NISSAN

180 SX

配線図集(追補版III)

本書は、ニッサン 180 S X R S 13型系車のマイナーチェンジに伴ない、既発行の配線図集と相違する部分の配線を記載しました。

5-8 バッテリーまわり

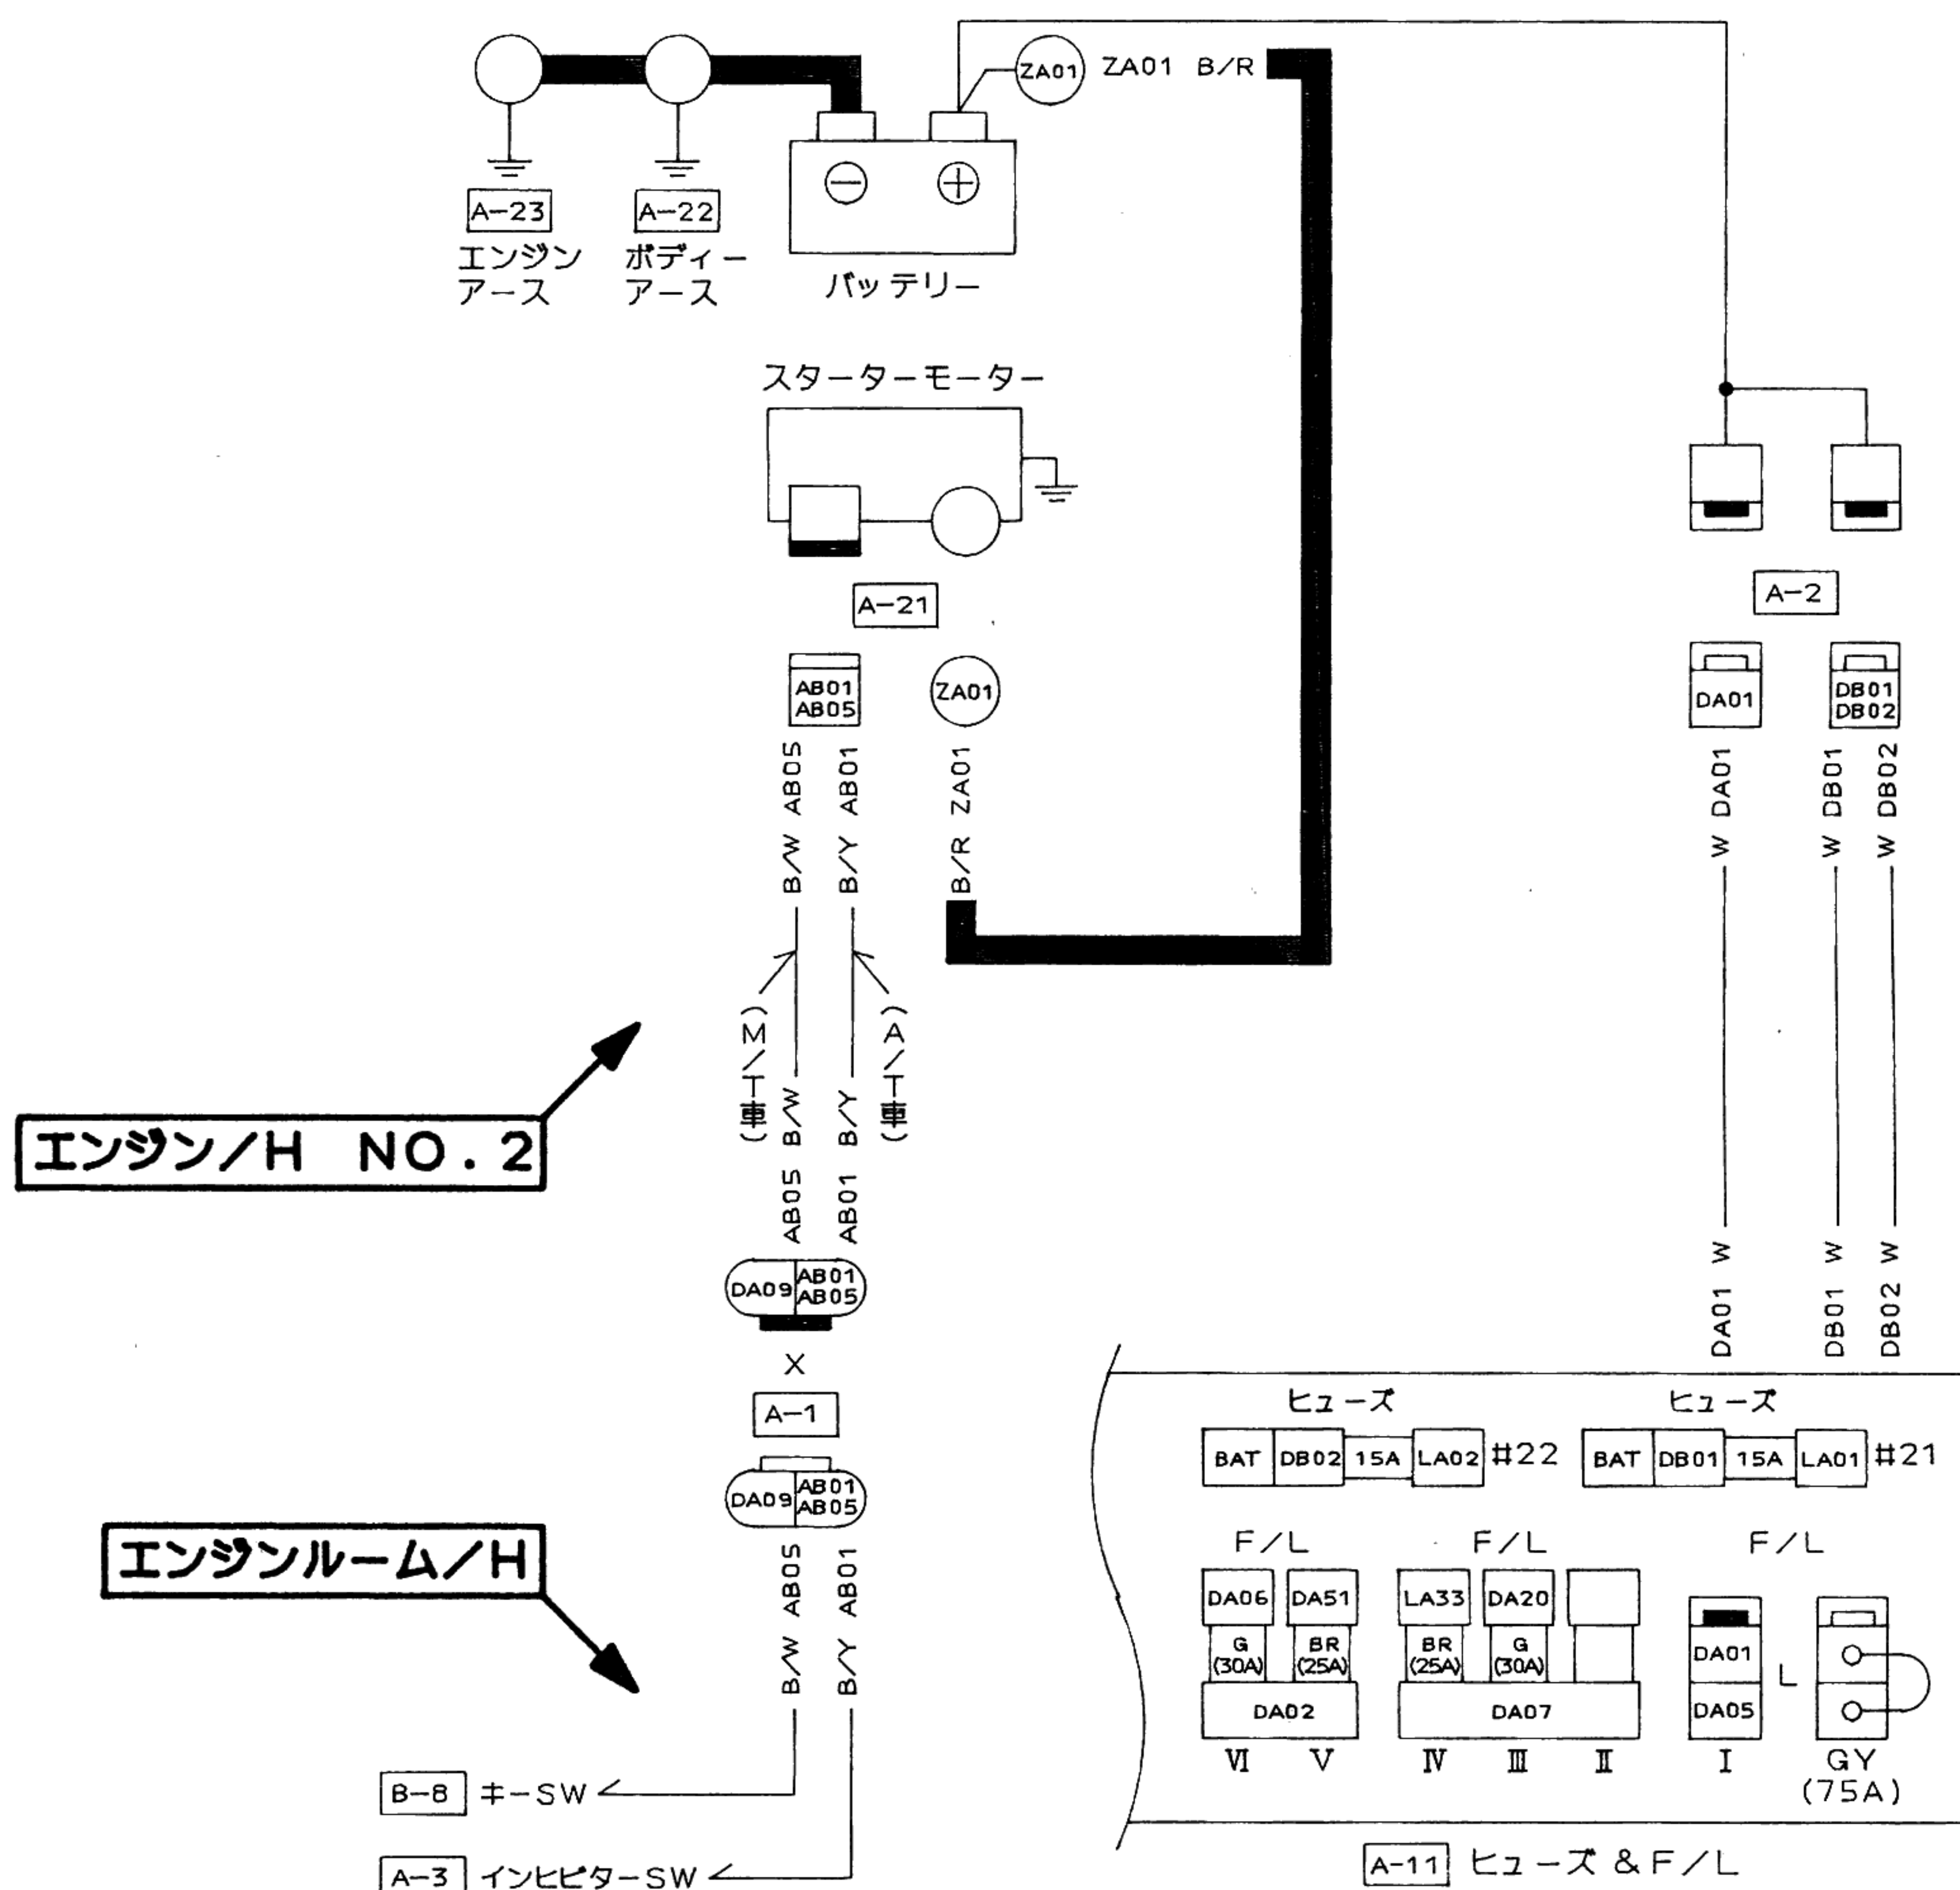
- 3) メイン / H ~ E C C S / H
- 4-11 その他
- 1) コネクタ変更
 - I S O (十字型) リレー化した。
 - メイン / H と左右ドア / H 接続のコネクタを変更した。 8 ページ参照
 - バッテリー接続部・車速センサー・コンプレッサーなどのコネクタを変更した。

5-9 リヤワイパーシステム

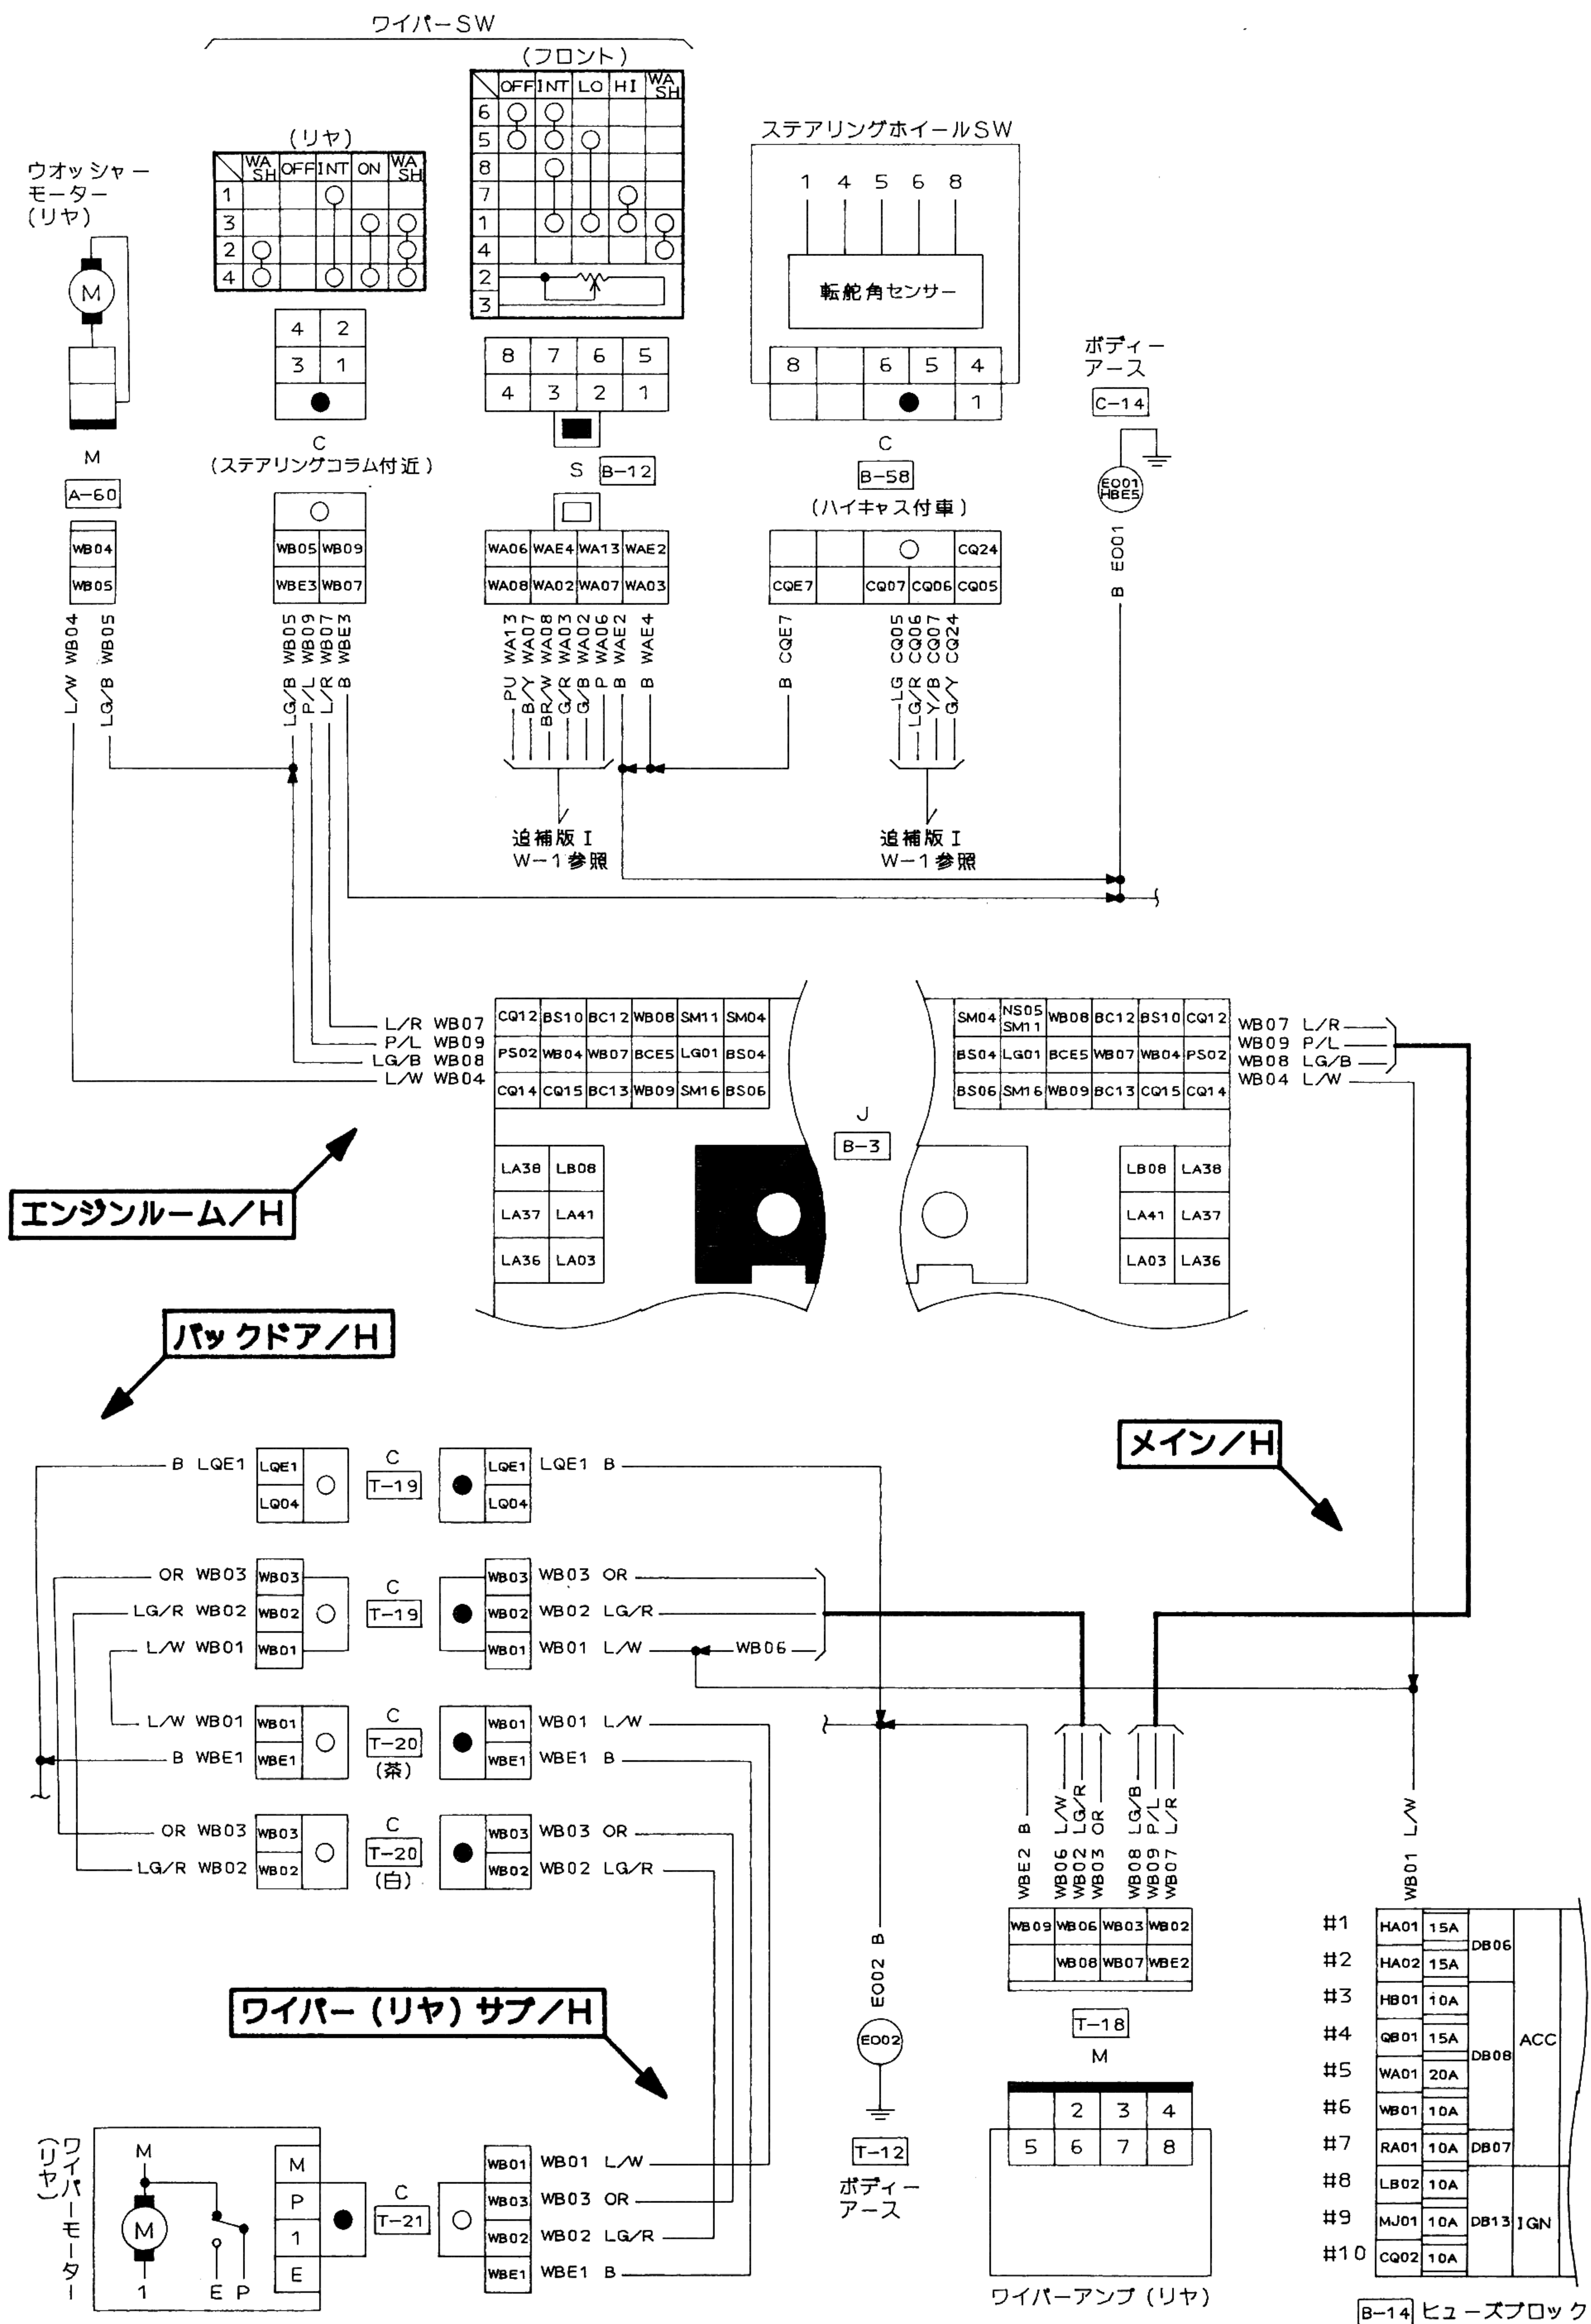
- オートアンプの端子配列を変更した。
- 4-7 フロントランプ変更
- 新造型ランプ採用に伴い、コンビランプを分離した。
- 4-8 コンビネーションメーター変更 4 ページ参照
- 統合制御メーターの採用に伴い、接続コネクタの端子配列を変更した。
- 4-9 リヤワイパーシステム変更 10 ページ参照
- SW をコンビネーション SW 組込みタイプに変更した。

- ワイパー速度の 1 速追加に伴い、アンプの端子配列を変更、追加した。
- 4-10 ハーネス間接続コネクタ 11 ページ参照
- 回路の追加や削除に伴い、接続コネクタの端子配列やコネクタを変更した。
 - 1) エンジンルーム / H ~ エンジンルーム No. 2 / H
 - 2) エンジンルーム / H ~ E C C S / H
